NORSKE
ARKITEKTKONKURRANSER

NR.
478
2021

Åpen plan- og designkonkurranse for

"GANG- OG SYKKELBRU OVER SKJÆRVAGAPET"

«SKJÆRVABUEN»

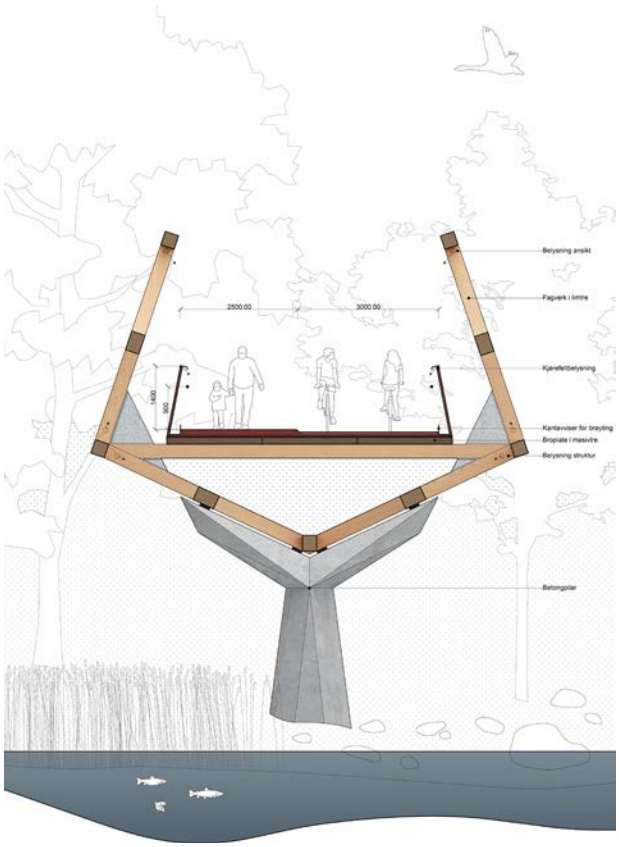
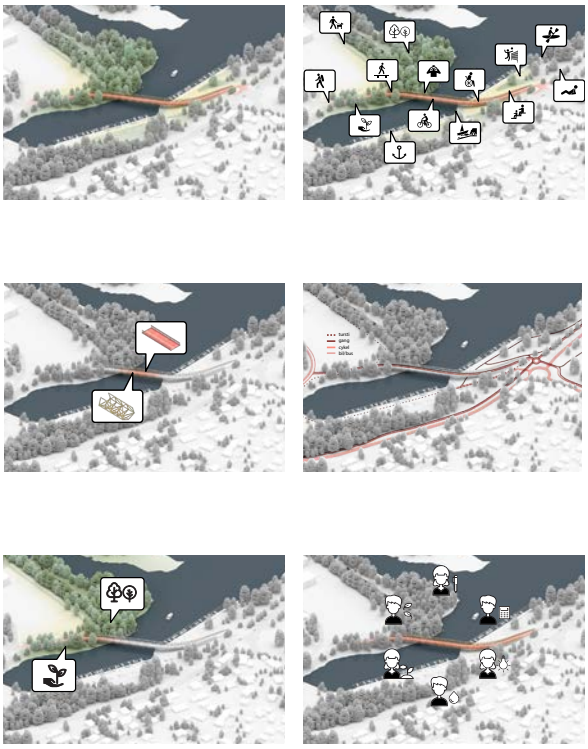
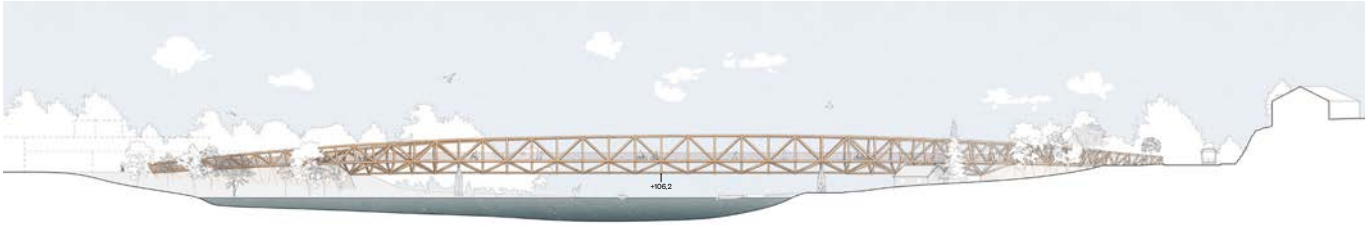
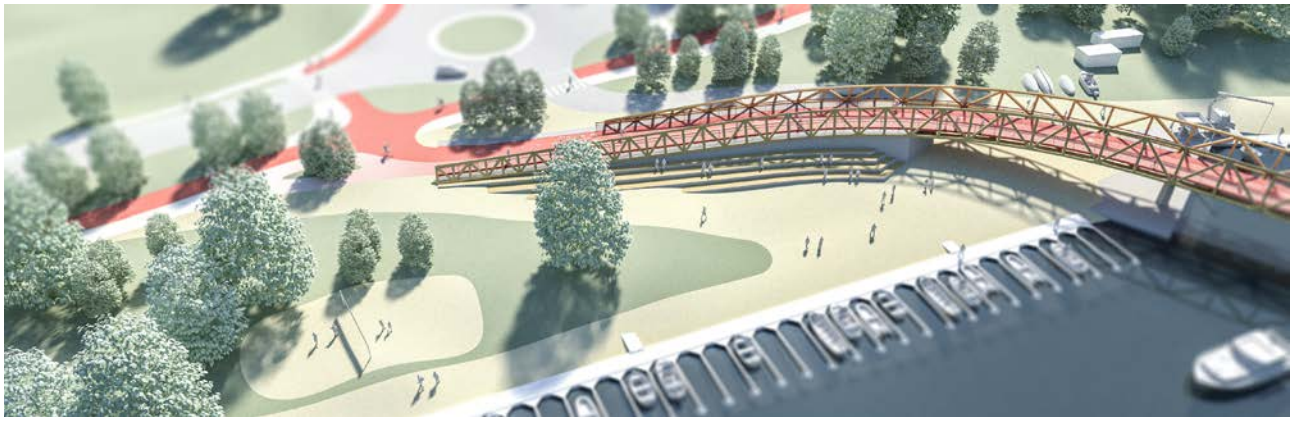
Brua ligger diagonalt over Skjærvagapet, og forfatterne har valgt fagverk i limtre som hovedkonstruksjon. Fagverket er romlig med samvirke mellom fagverket i vanger på hver side og under brua. I endespennene er brua buet i horisontalplanet mot begge landkar. En ny gang- og sykkelvei forbinder Strømsveien i sør, til turveinettet og den framtidige skolen og Skjærvaveien i nord.

Brua er ca. 110 meter fra landkar til landkar. Hovedspennet på rundt 70 meter er rettet ut, og spenner over vannspeilet for å minimalisere torsjonskreftene, noe som er et godt grep for å forenkle statikken. Sidespenn i hver ende er korte og buer inn mot landkar. Brua er plassert sentrisk over vannspeilet med pilarer på hver landside, noe som gir en harmonisk bru på tre spenn, med fritt rom midt i Skjærvagapet. Brubanen er foreslått i massivtre. Rekkverket er utformet med vertikale spiler. Fagverket heller 10 grader innover mot gang- og sykkelbanen. Dette gir en bred bru, og muligens noe unødvendig bred. Begge pilarer og landkar er plassert innenfor de anbefalte sonene. Belysning er valgt med henblikk på godt lys og sikkerhet under mørke tider.

Brua tenkes utført i seksjoner hos limtreprodusenten og fraktet i transportable seksjonsstørrelser til byggeplassen. Det er foreslått bruk av lekter og mobilkraner ved montasje. Skjøtedetaljene er foreslått gjort med innslisset stål. Forfatterne viser til at fagverk i limtre i de aktuelle formater har vist seg å være konkurransedyktig alternativ til stål og betong gjennom flere tiår. Det er i mindre grad redegjort for detaljer i fagverkskonstruksjonen samt overføring av krefter fra fagverket og ned i pilarene.

Juryen har benyttet ekstern kompetanse rundt beskyttelse av trevirke på bruer og bygging og drift av fagverksbruer i tre i Norge. Tilbakemeldingen viser at fagverksbruer er realiserbare og konkurransedyktige ift. andre brutyper. Tre har noen større utfordringer enn stål og betong på varighet. Skjærvabuen er realiserbar, men den må bearbeides for å sikre langsiktig drift og vedlikehold.

Brubane og rekkverk anses å være grei i forhold til brøyting og vannavrenning. Veibanen er ført rett frem, noe som gir en enkel drift og snøbrøyting. Med sprosserekkverk vil snøen fra

brøyting gå igjennom rekkverk og ned. Fagverket under brua er utsatt for smuss og snø fra brøyting samt regnvann som renner ned langs stavene i fagverket.

Juryens råd til videre bearbeidelse av vinnerprosjektet:

Brua må tilpasses for å sikre langsiktig drift og vedlikehold. Noen hovedpunkter er:

- Den underliggende konstruksjon i tre må beskyttes bedre mot regnvann. Knutepunkter og undersøkes nærmere rundt impregnering og holdbarhet og beskyttelse med beslag. Det er kanskje aktuelt å erstatte deler av fagverket under brua i stål for å løse flere av utfordringene.

- Det må vurderes korte ned brua ved å legge pilarer ut i vannspeilet slik at endespenn og hovedspenn blir bedre dimensjonert og slik at brua samlet blir kortere.

- Det må vurderes å smalne konstruksjonen ved å legge fagverket tettere på rekkverket, noe som reduserer kostnader og fare for vanninntrengning i underliggende konstruksjon.

- Både over- og undergurt bør utføres kontinuerlige og skjøtes mellom knutepunkter.
- Fagverket kan vurderes å utformes slik at diagonaler kun får strekk, og som dermed kan utføres som slanke stålstag. Vertikale staver kan stå med lengre avstand slik at antall knutepunkter reduseres.

- Pilarer kobles til fagverket på en statisk bedre måte.
- Brubanen bør beskyttes bedre eller vurderes utført i stål.
- Terrenget på hver side kan bearbeides for å redusere lengden på landkar. Samtidig kan en vurdere å slake terrenget og korte ned landkar ved oppfylling.

- Amfiet langs sør, virker noe overdimensjonert. Her vil det være mulig med en mer terrengmessig bearbeiding, som vil gi bedre solforhold og samtidig utvide den Bruparken slik at brua får en grønn portal også på denne siden.

«LYSGLIMT»

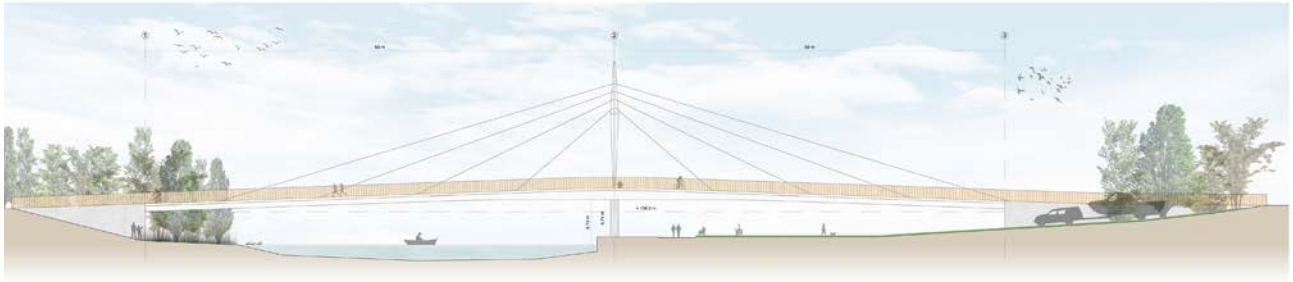
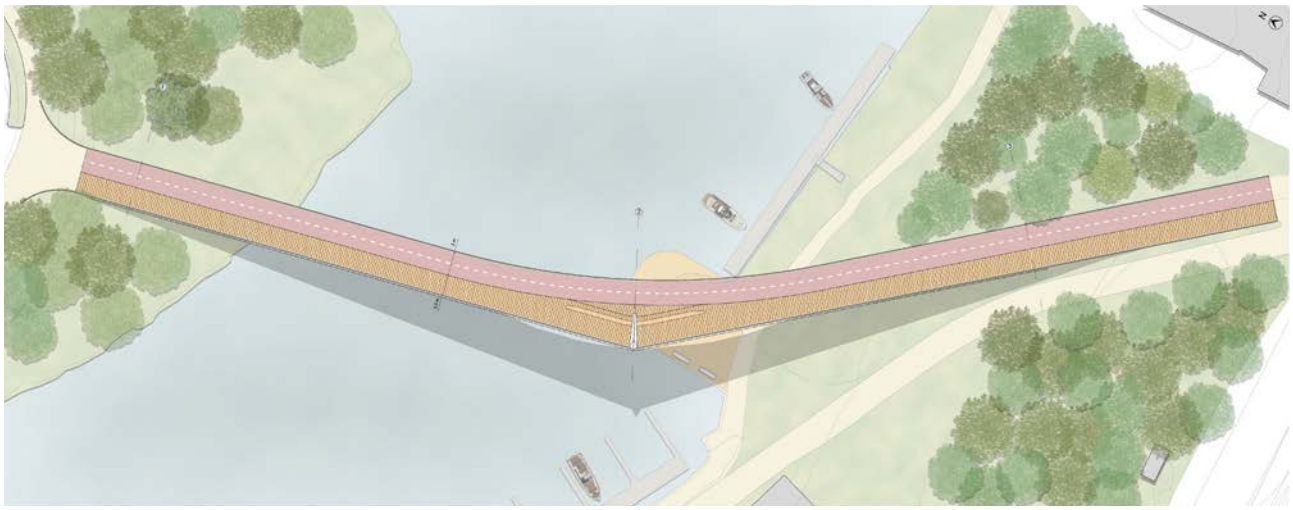
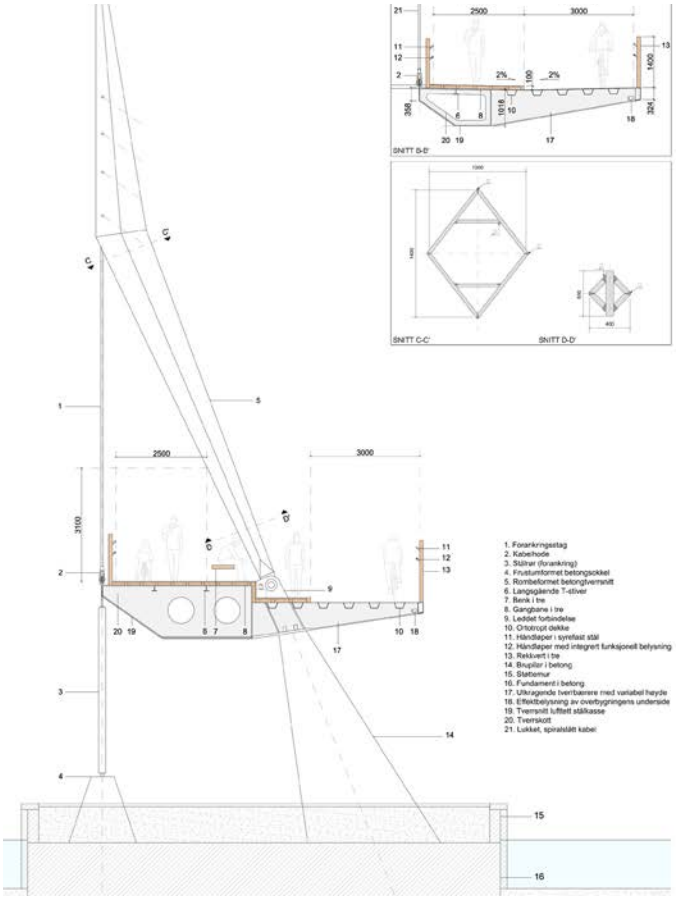
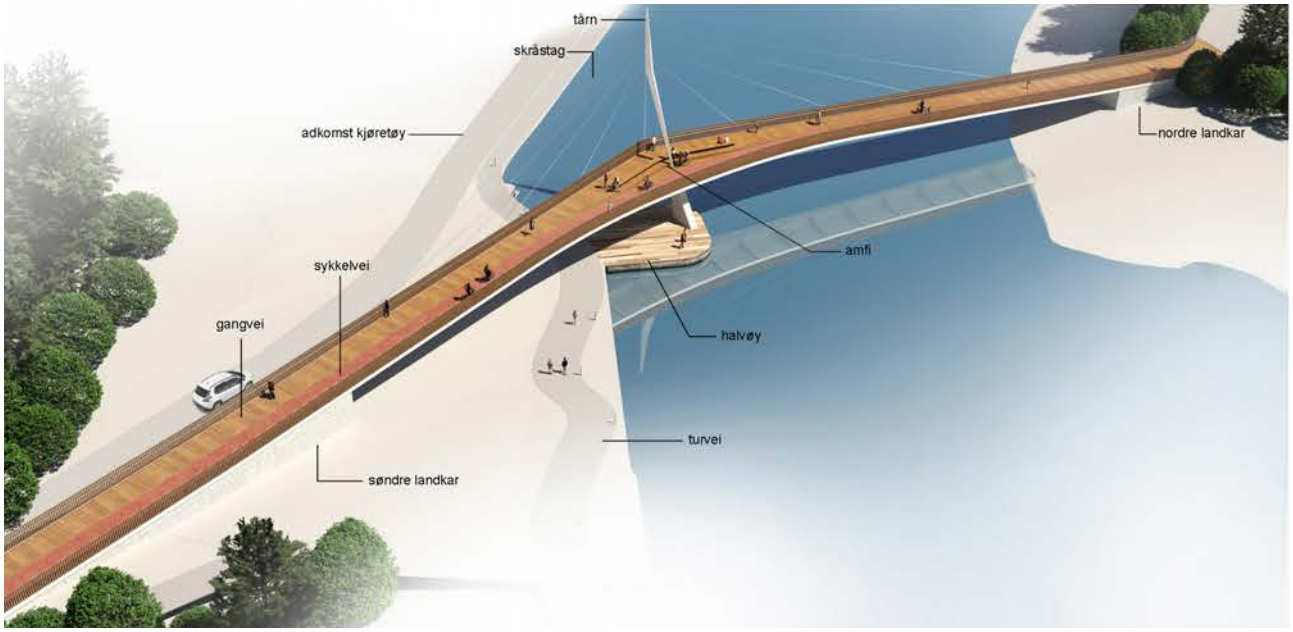
Traséen for brua består av to rette linjer som møtes midt på i et knekkpunkt. I knekkpunktet, der eksisterende båtrampe ligger i dag, er tårnet plassert. Brua har en lengde på 110 meter, som er et langt spenn. Brua møter terrenget nokså tett på både turvei i nord og gang- og sykkelvei i sør. Koblingen til området i nord er løst ved en Y-form som åpner seg i begge retninger av flomvollen som er en opparbeidet turvei i området. Juryen vurderer at bruas møte med terrenget i sør er litt for brå, noe som kan gi en uoversiktlig situasjon for kjørende til båthavna og brukere av brua.

Gangbane og rekkverk er utformet i tre og brua fremstår som en myk linje av tre over elva holdt oppe av tårnet i hvitmalt stål og stag. Rekkverket virker noe massivt i forhold til bruas øvrige eleganse. Brupilar er i betong. Det er integrert belysning i underkant av håndløper som gir et jevnt lys i hele bruas bredde.

Drift av brua antas å bli noe krevende på vinterstid pga. nivåforskjell mellom gang- og sykkelbane, samt stag som kan komme i konflikt med brøytebil. Tredekke på stålkasse kan gi utfordringer bla. Ift. Innfesting og korrosjonsbeskyttelse. Det antas at disse utfordringer kunne løses i en videre bearbeidelse, så juryen har ikke lagt avgjørende vekt på disse forhold i rangeringen.

Selve brukonstruksjonen krager over naturvernområdet, og landkaret på nordsiden holder seg utenfor grensa, slik at avtrykket fra brua gir lite påvirkning av den mest sårbare naturen. Byggemetoden med fylling på tvers av elva og stillaser under brua vil kunne gi et uheldig inngrep i anleggsperioden, som vil være vanskelig å reetablere i skyggen under brua.

«SAGSVINGEN»

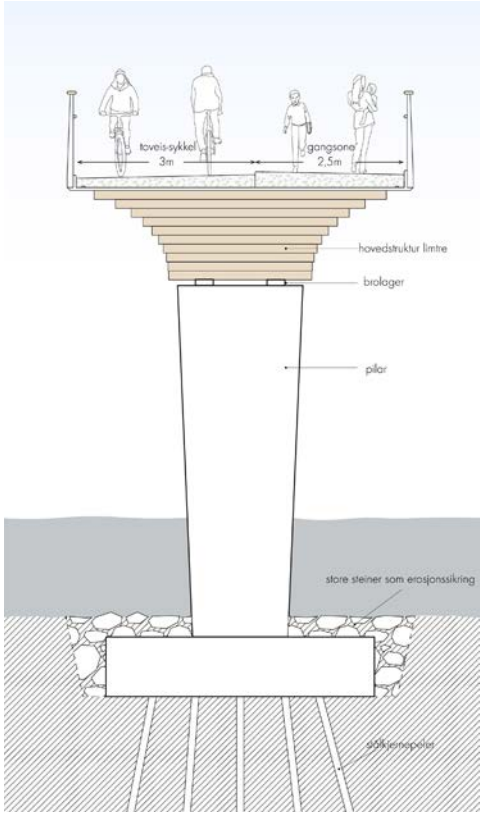
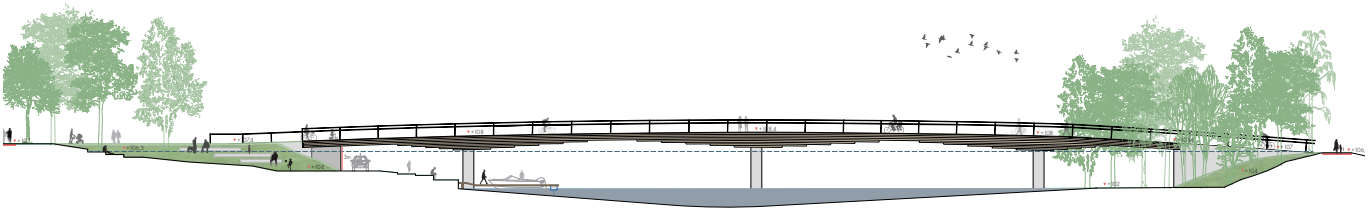
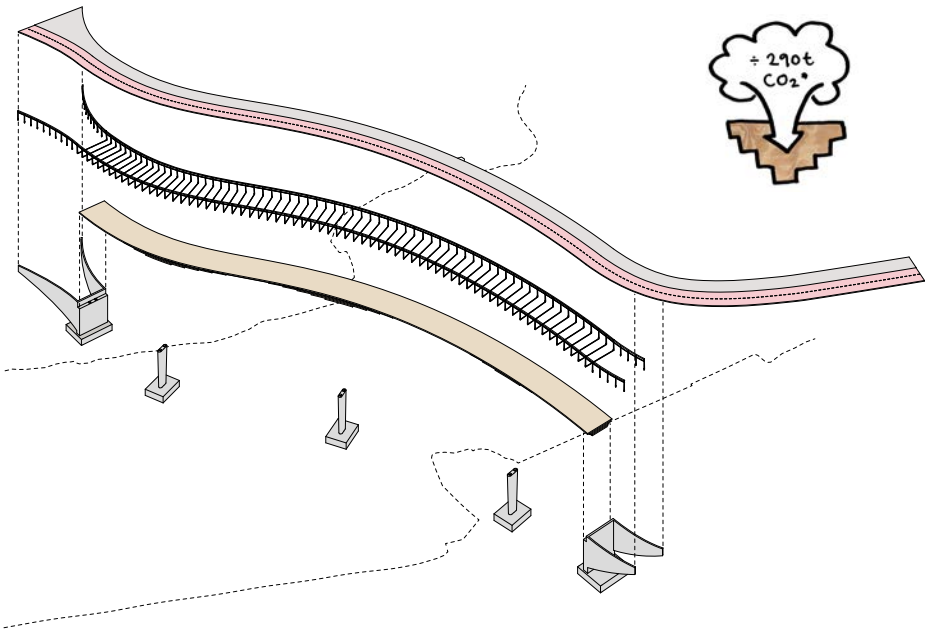
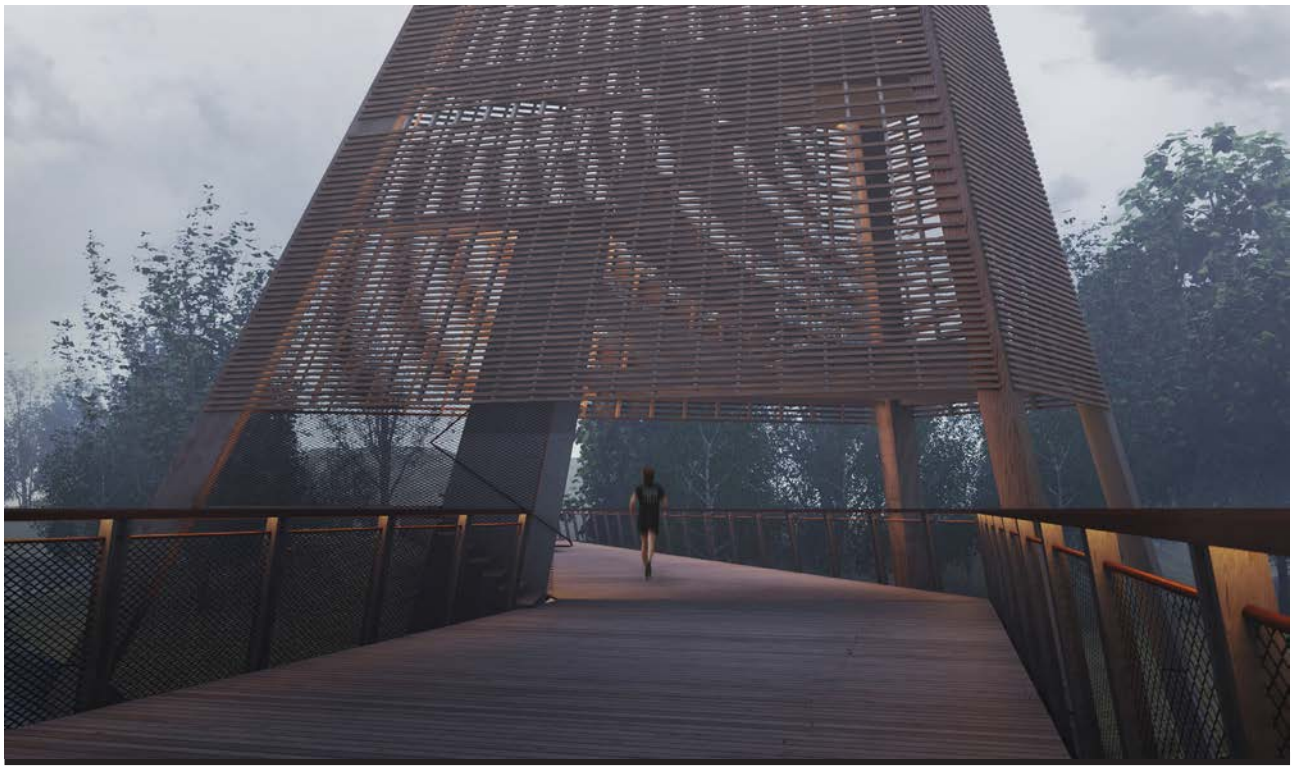
Landkarene er små og lite dominerende. Brua er inndelt i fire spenn med to hovedspenn på ca. 32 meter og to sidespenn på 18 meter. Plasseringen av pilarene er stivt formet med symmetrisk inndeling i fire spenn. Dette gir et noe statisk og grovt inntrykk, spesielt siden en søyle står midt i vannspeilet. Pilarene er skivefomet i betong og juryen mener de virker overdimensjonerte og ikke står i harmoni med trekonstruksjonen.

Prosjektet har ikke løst båthavna med slippen på en god måte. Det er bare en bratt atkomst i øst som medfører at kranbiler og båtene inn under brua. Frihøyden under brua er begrenset.

Juryen er likevel skeptisk til drift og vedlikehold, med hensyn til massivtrekonstruksjonen under dekket i et norsk klima. I juryens samarbeid med brueksperter og ekspertise på drift av bruer i Norge, har det vært stilt spørsmål om mulig råteskader i toppen av bjelken dersom brubanen punkteres eller det kommer vann inn i trekonstruksjonen på annen måte. Det er vanskelig tilkomst og krevende å gjøre reparasjoner av konstruksjonen dersom slike skader kan oppstå. Det blir stor sammenhengende masse av tre som ikke kan inspiseres tross oppsplitting i to underliggende konstruksjoner. Fukt som eventuelt kommer inn mellom disse lagene, spesielt ved søylepunktene, vil ikke bli oppdaget. Selv med overliggende dekke i betong er konstruksjonen utsatt for fukt.
